敦賀発電所の敷地内破砕帯の評価に関する事実関係について（その 11） 「66 の問題点」に関する検証③＜具体的な根拠を示していない＞

当社は、平成 27 年 3 月 25 日の原子力規制委員会において有識者会合が報告した「日本原子力発電株式会社敦賀発電所の敷地内破砕帯の評価について（その 2）」※¹（以下、「評価書」という。）について、科学的、技術的観点から詳細な分析を行った結果、「66 の問題点」※²を確認し、その内容を技術的な観点から整理して、去る 4 月 16 日に公表資料により指摘しました。

2. K断層の活動性（D-1トレンチ北西法面におけるK断層を覆う地層の評価）

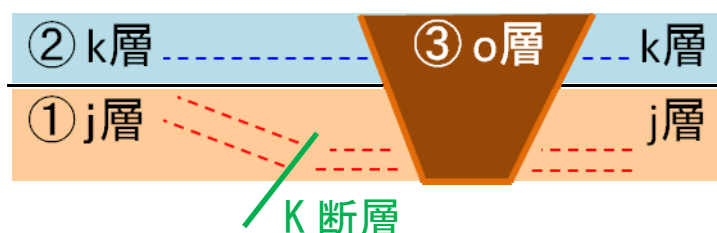
「・・・K断層直上付近に分布するo層は、・・・また、o層に分断されていてその分布がほぼK断層の西側に限られているk層についても、もとの堆積構造が不明であることから、変位・変形を受けたかの判断をすることが難しい。・・・さらに、③層内の地層の走向・傾斜を用いたシュミットネット解析については、上記のとおり元の堆積構造が明確ではない③層においては、その解析結果をもって変形の範囲を特定できない。」(11ページ※¹)

- ・しかしながら、評価書では、上記の観察事実を何ら記載することなく、それに関する見解も一切示さないまま、K断層の活動によって、それらの地層が“変位・変形を受けたかの判断をすることが難しい”としています。

- ・また、評価書では、あたかも当社がシュミットネット解析の結果のみに判断の重きを置いているかのような誤った記載をしています。
- ・当社の分析は、K断層による地層の変形・非変形については、シュミットネット解析の結果だけでなく、「地層の内部構造」、「地層の走向・傾斜（変形・非変形の2つのグループに分かれる）」、「地層の復元」、「断層模型実験による学術的知見」の観察事実や学術的知見等に基づき判断したものであり、その旨は当社の提出資料に明記されています。

- ・当社は、D-1トレンチ北西法面におけるK断層を覆う地層（j層、k層、o層）について、以下の観察事実により、K断層はk層及びo層に影響を与えていないことを確認しています。

- ① j層は、元は水平に堆積した地層であったが、K断層の影響を受け変形した。
- ② k層は、j層堆積後にたまった地層であり、水平に堆積している。（K断層の影響を受けていない。）
- ③ o層は、j層とk層が堆積した後に両層を削り込んで堆積していることから、両層よりも新しい地層である。
